监理工程师通知单

工程名称：天津市滨海新区杨家泊镇通威渔光一体现代（海水）渔业园（光伏部分）项目
编号：TJYJP-CZZH-TZD-023

内容：关于对交流电缆敷设及钢梁焊接质量问题事宜

电缆质量问题

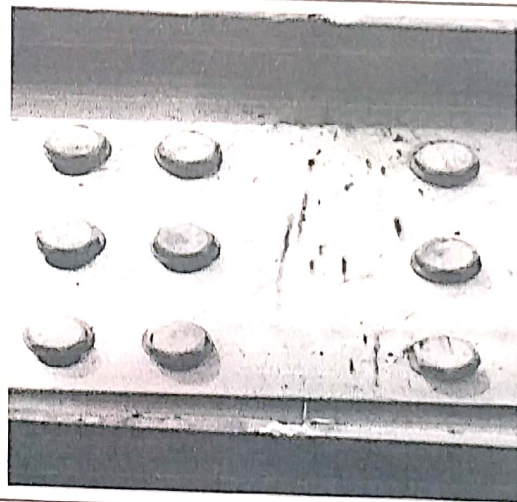
- 1、接入逆变器端电缆套管部分内壁口未清理毛刺及剖口处理，导致部分电缆外皮受损。
- 2、钢梁与钢梁对接焊接点，未做剖口焊接，不符合设计要求。
- 3、其它未尽事宜请自查自纠。

现要求贵单位对以上质量问题严格按照设计及规范要求整改完成，确保工程质量，限期 2020 年 04 月 09 日前回复本项目建设单位及监理部。
